## 安全に関する改善提案

改善の概要: 放流ゲート操作室スラブのPC化

従来の操作室スラブ施工実施例

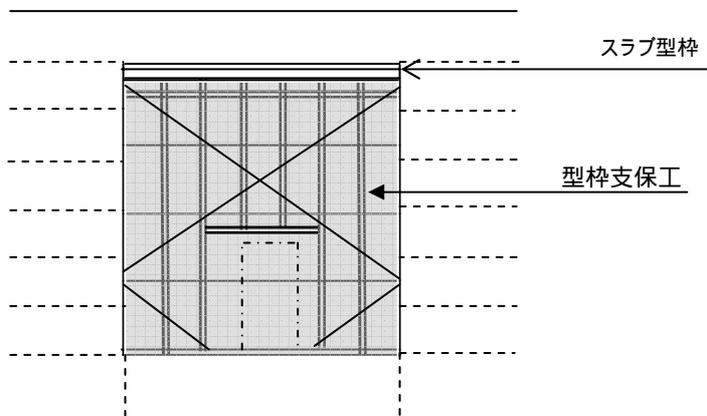
従来は、操作室スラブの当該リフト打設に際して下部より型枠支保工を組上げるかブラケット併用の支保工を組上げ、所定の養生後解体していた。また、操作室内にはゲート操作装置や操作盤が既に設置されている場合が多く、支保工の組み立てを困難にしている。

操作室スラブをPCにした場合

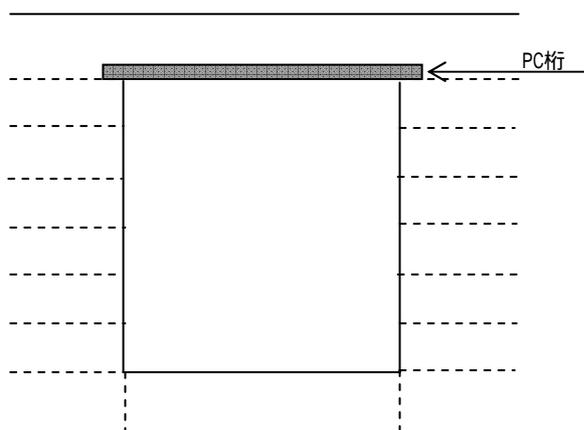
放流ゲート操作室等の天井スラブをPC化することによって、通常の型枠支保工を省略する。

スラブのプレキャスト部材はPC桁やPC床盤を採用する。
